## 一、生態保育措施研擬

### (一) 七結排水

表 3-1 生態專業諮詢意見彙整表(1/4)

圖 3-1 七結排水施作生物通道之示意圖

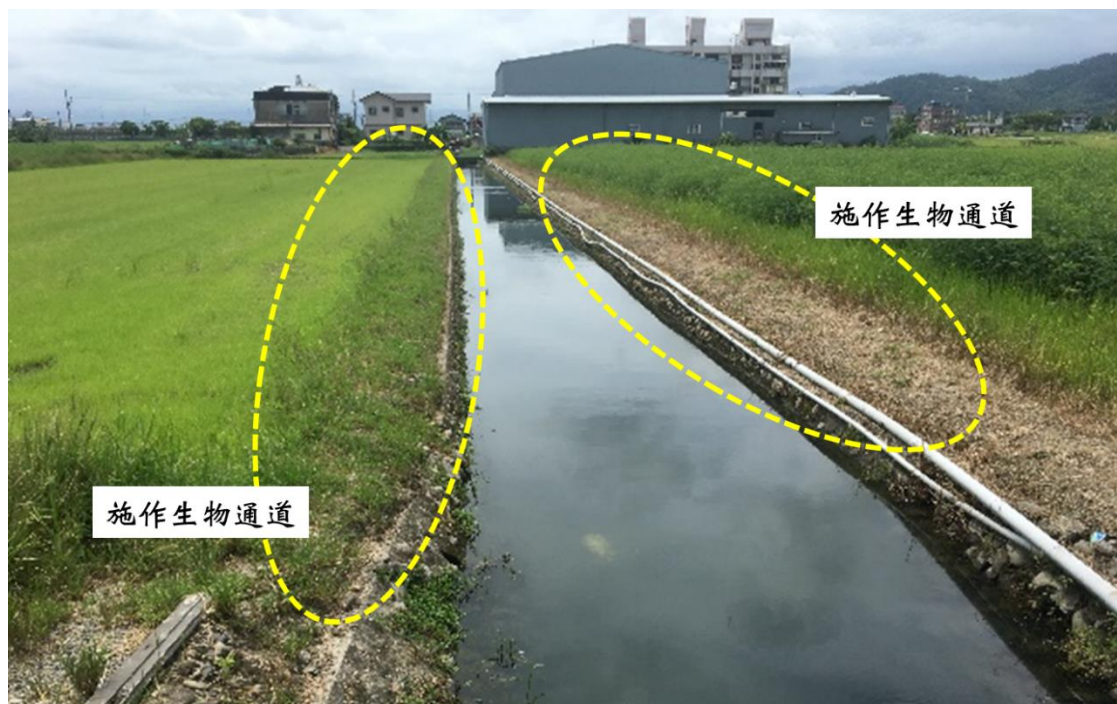
1. 建議於施工河段施作生物通道，以利連接左右兩岸水稻田之生態系統，維持當地生物棲地完整性，如圖 3-1 所示。
2. 建議保留河道底床水生植物，以利水生生物棲息(如圖 3-2 所示)。
3. 建議施工過程挖設生物避難池，給予現地水生生物避難空間。
4. 建議降低施工需擾動河道，例如：清除底泥廢棄等。
5. 建議於施工河段左右處設置土方堆置處。

七結排水工程	
逢甲團隊保育措施建議	設計廠商意見回覆
1、七結排水系統周遭皆為水稻田景觀，考量後續工程建造之邊坡不利於兩生類與爬蟲類使用，因此建議於該河段施作生物通道，以利連接左右兩岸之生態系統，維持當地生物棲地完整性。	將每一百公尺兩岸交錯增設縱向斜坡道，供兩岸生物取水使用。
2、該水路中可見水蘊草生長於其中，因此建議保留河道底床水生植物，以利水生生物棲息，如因施工需擾動河道以及清除底泥廢棄物等，建議施工過程挖設生物避難池，給予現地水生生物避難空間。	將建議施工前，要求廠商將渠底水生植物及生物，移至下游未施工區域。
3、建議於設計圖中補充土方堆置處。	設計圖上土方暫置區域，將視承租私人土地狀況調整，建議不預先訂定。
